Armadillo-800 EVA リビジョン情報

A8000-D00Z

Version 1.1.0
2012/02/10

このドキュメントは、本書発行時点における Armadillo-800 EVA のリビジョン情報について記載したものです。リビジョン情報は「製品リビジョン」を基準にしています。

図 3.1 HDMI の信号線 CEC 周辺回路

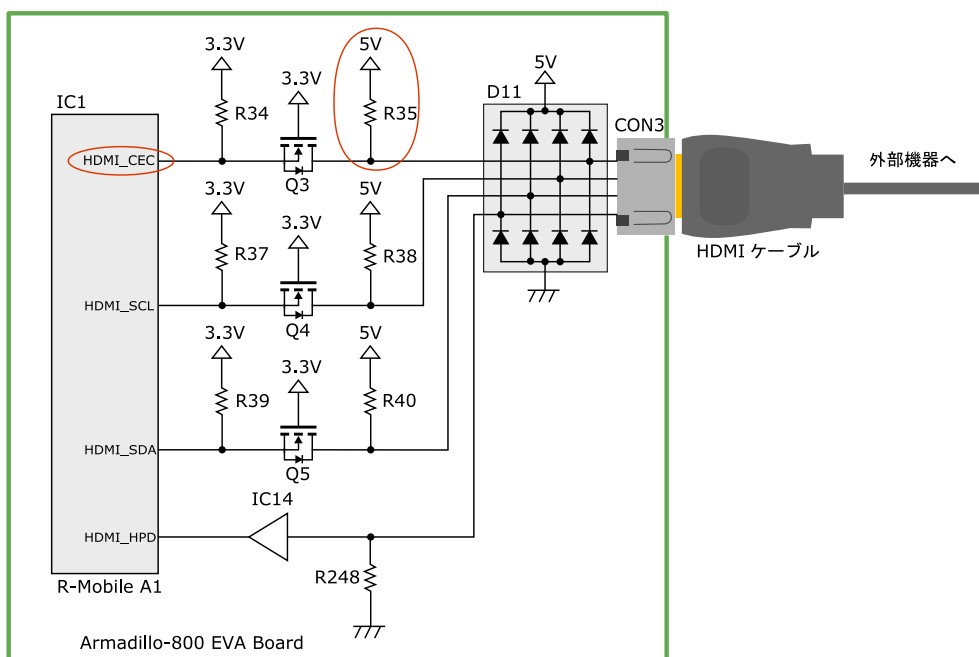
HDMI の信号線 CEC が本来、3.3V でプルアップされるべきところ、5V でプルアップされています。

このため、HDMI ケーブルで接続される外部機器(ディスプレイモニタなど)の CEC に HDMI 規格を超えた電圧(5V)が印加され、最悪の場合には外部機器の故障を引き起こす可能性があります。

過電圧が印加されないように下記の部品を取り除いてください。

- ・ R35

CEC を使用した外部機器では誤動作の可能性があるため、下記部品を取り除くことを推奨します。

- ・ Q3
- ・ D11

製品リビジョン B で下記のように修正済みです。

- ・ R35、Q3、D11 を未実装にする。
